О разъяснении требований
нормативных документов

Об определении расстояния (длины пути)
эвакуации от мест хранения автомобиля до двери
в лестничную клетку.

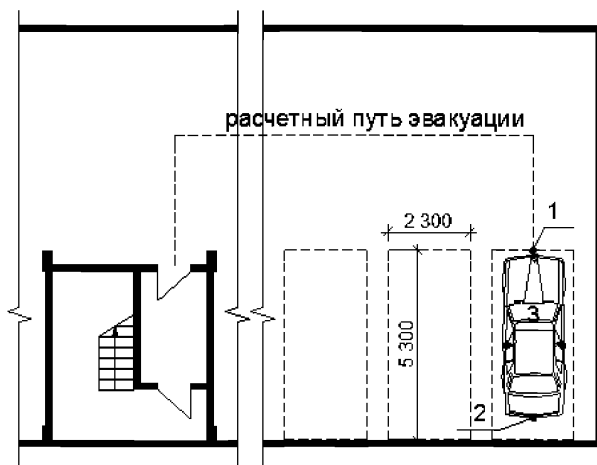
В связи с неоднократным и различным толкованием органами экспертизы проектной документации допустимого расстояния от наиболее удаленного места хранения до ближайшего эвакуационного выхода, прошу разъяснить от какой точки (поз. 1, 2, 3) следует принимать расчетный путь эвакуации (допустимое расстояние)?

В ответ на Ваш запрос сообщаю, что длину пути эвакуации в помещении хранения автомобилей необходимо измерять от наиболее удаленной точки наиболее удаленного машиноместа до ближайшего эвакуационного выхода из помещения хранения автомобилей.
